Artikel: Das Wettbewerbsprogramm und die leidige Erweiterung, am Beispiel des Wettbewerbs für eine Schule in Neckartenzlingen

Das Wettbewerbsprogramm und die leidige Erweiterung,

am Beispiel des Wettbewerbs für eine Schule in Neckartenzlingen

10 Grundriß Erdgeschoß, Schnitt und Ansichten 1:1000.

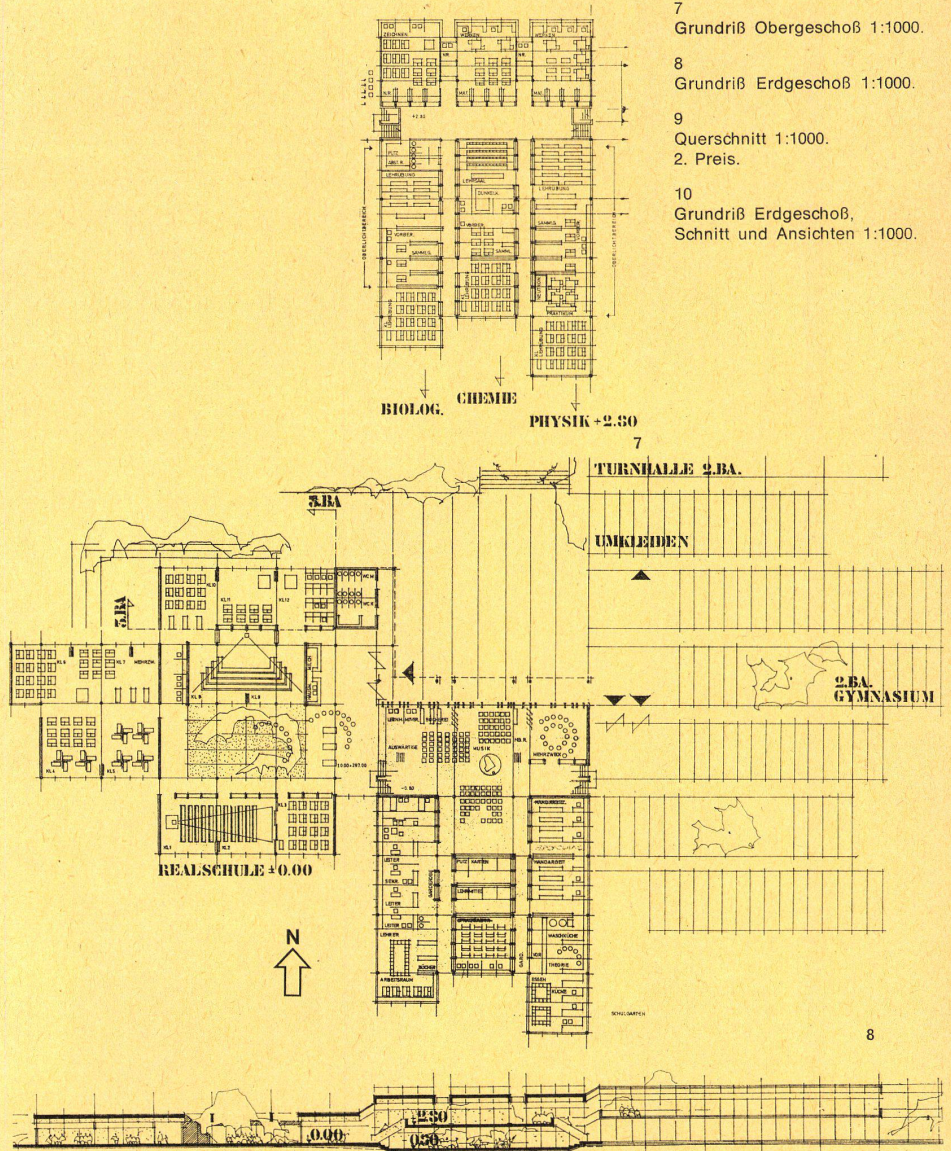
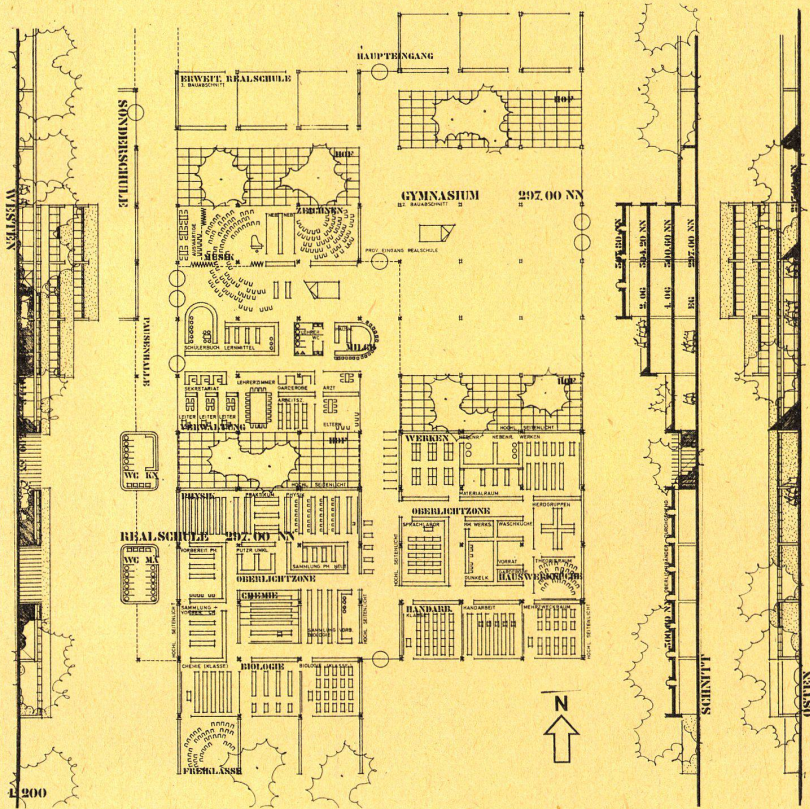
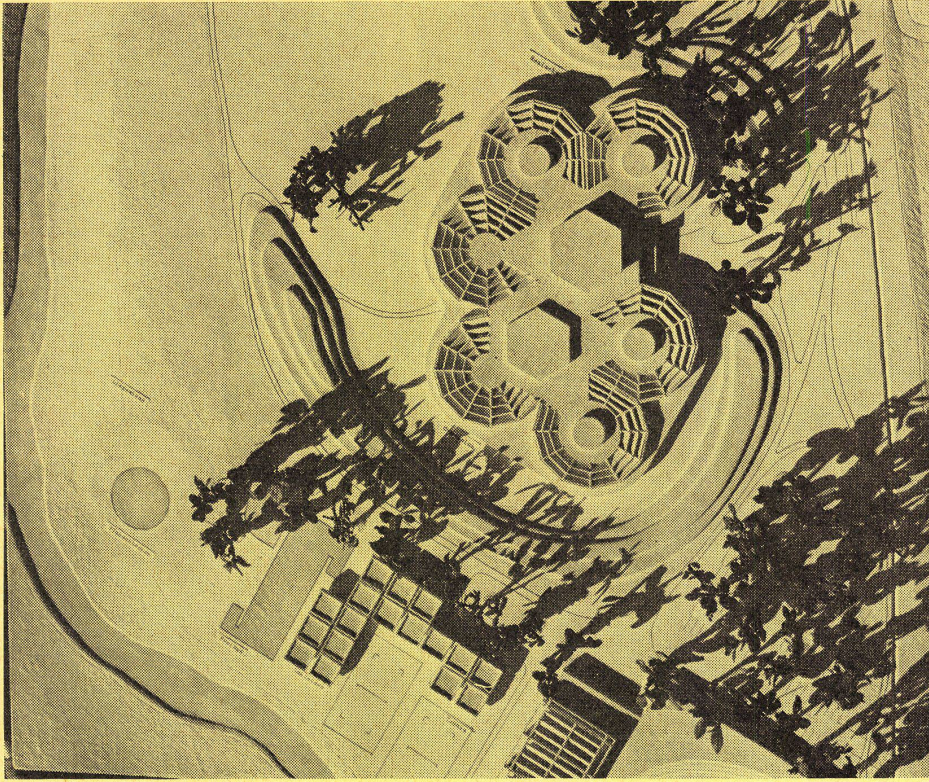
- 2.1 Zugänge
Gut, im zweiten Bauabschnitt durch Halle beeinträchtigt (gleichzeitig Zugang Turnhalle).
- 2.2 Räumlich-organisatorisches System
Nord-Süd-Anbausystem mit zentraler Hauptverteilung ergibt klare räumlich-funktionelle Zusammenhänge für beide Bauabschnitte. Dreigeschossiger Aufbau im Stammklassentrakt nur mit aufwendigem Querschnitt (Terrassen) bewältigt. Fachklassentrakt gut organisiert, jedoch weitläufiges Flursystem, WC-Anlagen zu weit entfernt.
- 2.3 Pädagogische Forderungen
Durch Mehrgeschossigkeit im Klassentrakt und Lage der Treppe nur beschränkt zu erfüllen.
- 2.4 Hygienische Belange (DIN 18031)
Erfüllt.
- 2.5 Programmerfüllung
Erfüllt.

2.6 Konstruktion
Klar ausgewiesen.

2.7 Architektur
Ist eindeutig vom gewählten System geprägt.

2.8 Wirtschaftlichkeit
17 139 m³ – unterer Bereich.

Anbau führt vermutlich zu Störungen des laufenden Betriebs.

3. Abschnitt möglich. Sonderschule stört das System. Erweiterung der Hauptschule setzt erheblichen Umbau voraus.

Besser zum Gymnasium als zur Realschule gelegen.

Im ganzen günstig, Hartplatz abseitig, Tennisplätze zu nahe am Schulbetrieb.

Versuch der Konzentration und der systematischen Verwirklichung der Aufgabe werden anerkannt.

14
Schema zur Darstellung der Konstruktion und der Orientierung der Sheds.

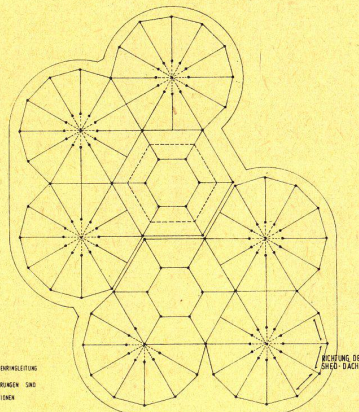
Die radiale Anordnung mit den segmentartigen Räumen läßt kaum Veränderungen zu. Fachklassen so verschiedener Art wie »Chemie« und »Zeichnen« müssen in dieselbe Grundrißform gepreßt werden. Viele Räume sind dem Zwang des Systems folgend ungünstig zugeschnitten. Die Probleme des Sheds in allen Himmelsrichtungen sind mit den Vorschlägen des Verfassers kaum zu lösen.

15
Grundriß der Erdgeschoßebene 1:1000.

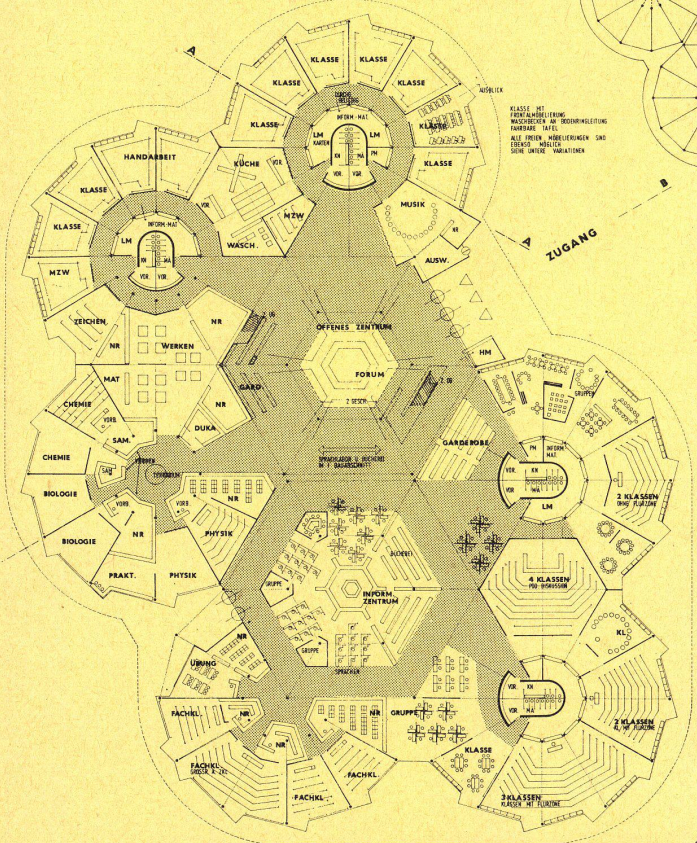
Der Verfasser legt einen Entwurf vor, dessen geschlossene, umfassende Konzeption in starkem Gegensatz zu den bisherigen Vorstellungen des Schulbaues steht. Erweiterung der Hauptschule setzt erheblichen Umbau voraus.

Seine Realisation im Entwurf jedoch entspricht den sich aus den eigenen Texten des Verfassers und dem Programm ergebenden Forderungen nicht im versprochenen Umfang. Wohl frappiert die Gesamtanlage mit der konzentriert angeordneten neuen Schule, den vernünftig disponierten Sportflächen, der guten Erschließung und den groß angelegten, gliedernden Wällen und Bepflanzungen.

Die Hauptfrage ist jedoch, ob die vielfältige Wandlungs- und Funktionsfähigkeit der Schulanlage tatsächlich gegeben ist.

Das Preisgericht ist nicht dieser Ansicht.

Die Belichtung der Verkehrsräume ist nicht ersichtlich. Der Sinn des großen umlaufenden Vordachs ist nur im Eingangsbereich deutlich.

Der zweite Bauabschnitt muß in großer, damit störender Kontaktfläche zum ersten Bauabschnitt und zwangsläufig in der vorgegebenen Form (frühestens in 7 Jahren!) gebaut werden.

Zusammengefaßt wird die Tauglichkeit des Systems bezweifelt, insbesondere gemessen an der Totalität seines Anspruchs.
